## RELATÓRIO DE ATUALIZAÇÃO

Porto Alegre, 08 de novembro de 2024.

**PROCESSO:** PROA 16/2400-0004651-4

**OBJETO:** PROJETO DE RESTAURO DA ANTIGA INSPETORIA  
VETERINÁRIA E ZOOTÉCNICA DE JAGUARÃO

### COMPARATIVO

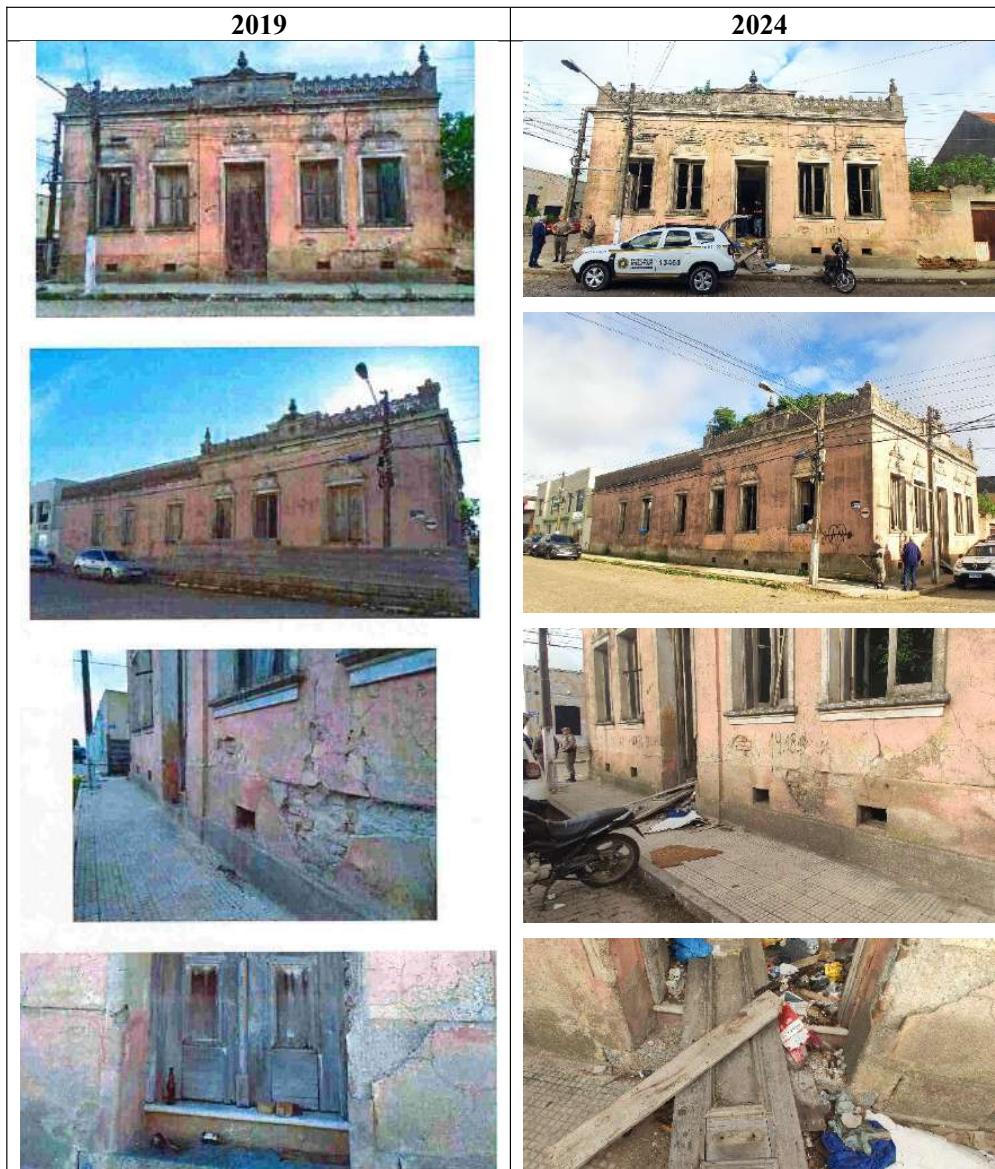
Tomando por base o levantamento fotográfico realizado nos dias 25 e 26 de junho de 2019 (ponto referencial da última atualização de projeto), pontuamos adiante as principais alterações sofridas pela edificação que pudemos observar a partir da vistoria realizada em 09 de abril de 2024, aproximadamente cinco anos depois.

De maneira geral, há um grande acúmulo de lixo e crescimento de vegetação no interior da edificação, dificultando o acesso e a locomoção em seu interior e, assim inviabilizando levantamento fotográfico mais detalhado. Além disso, registra-se que a degradação de escaiolas e pinturas evoluíram em razão da umidade.

Com relação às esquadrias, houve uma piora geral do estado de conservação. Algumas perderam partes significativas, outras foram em parte ou totalmente queimadas, outras foram retiradas do seu local e estão sendo utilizadas como “pontes” para passagem de um ambiente a outro.

10. Passadiço:

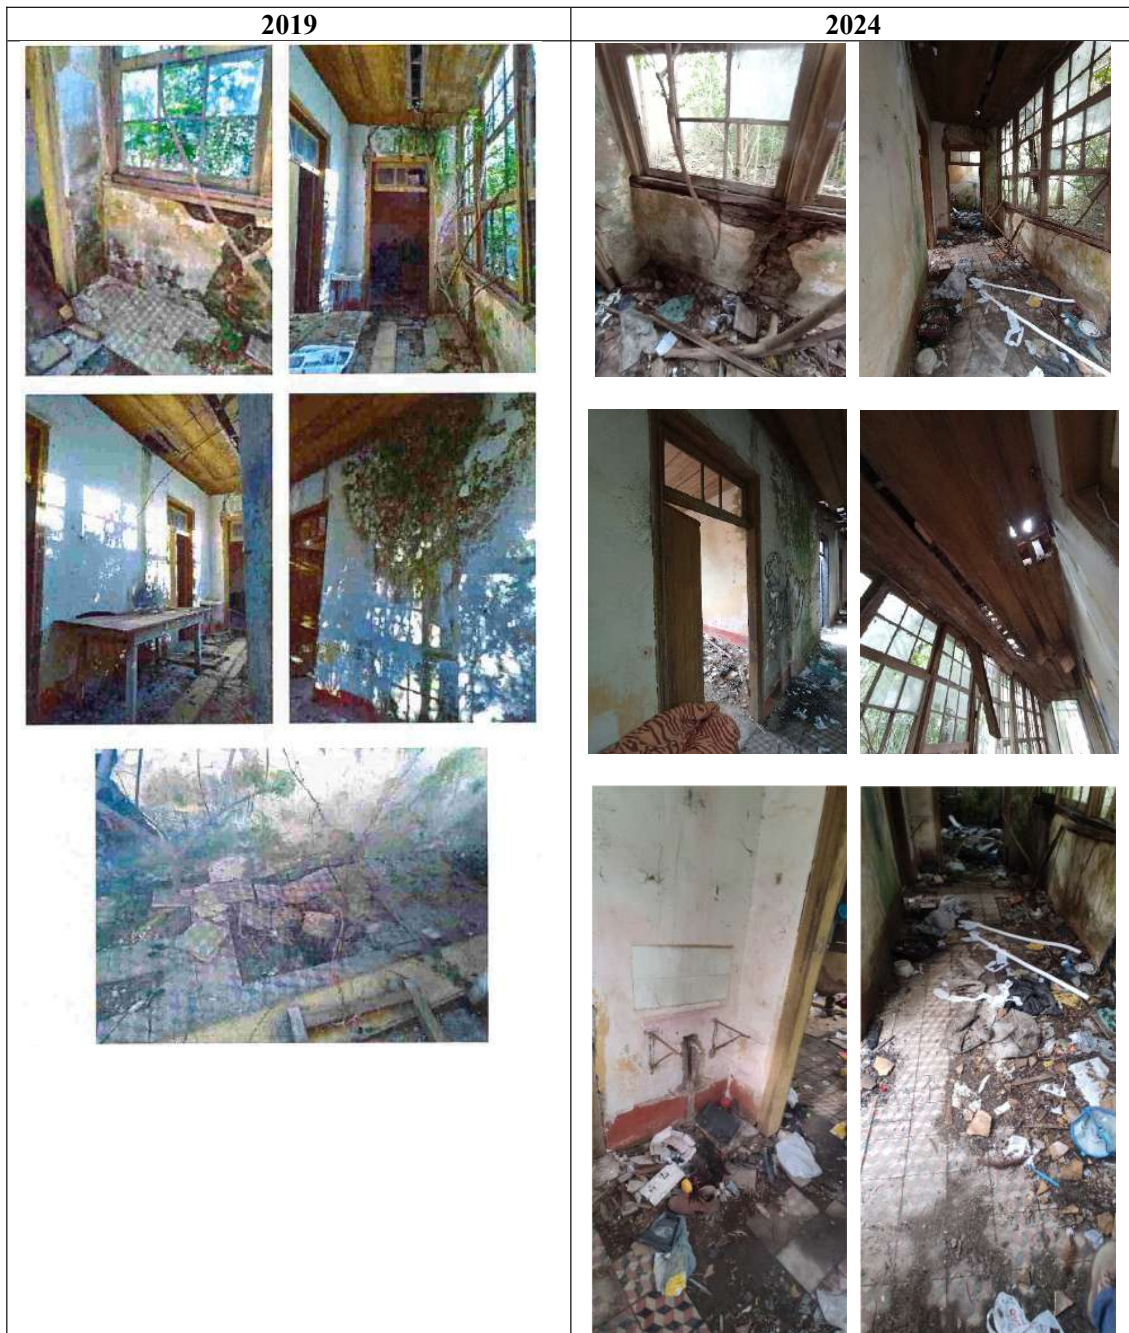
- além do aumento de perda de peças da vidraça já registrada em 2019, houve também perdas de partes da própria estrutura da esquadria em madeira;
- o número de peças de ladrilho soltas no piso aumentou;
- as manchas na alvenaria se intensificaram;
- o telhado nessa área já não cumpre função protetora e o forro apresenta significativa piora com peças soltas, quebradas e muitas manchas de umidade;
- a pia de louça que existia ali não está mais no local.
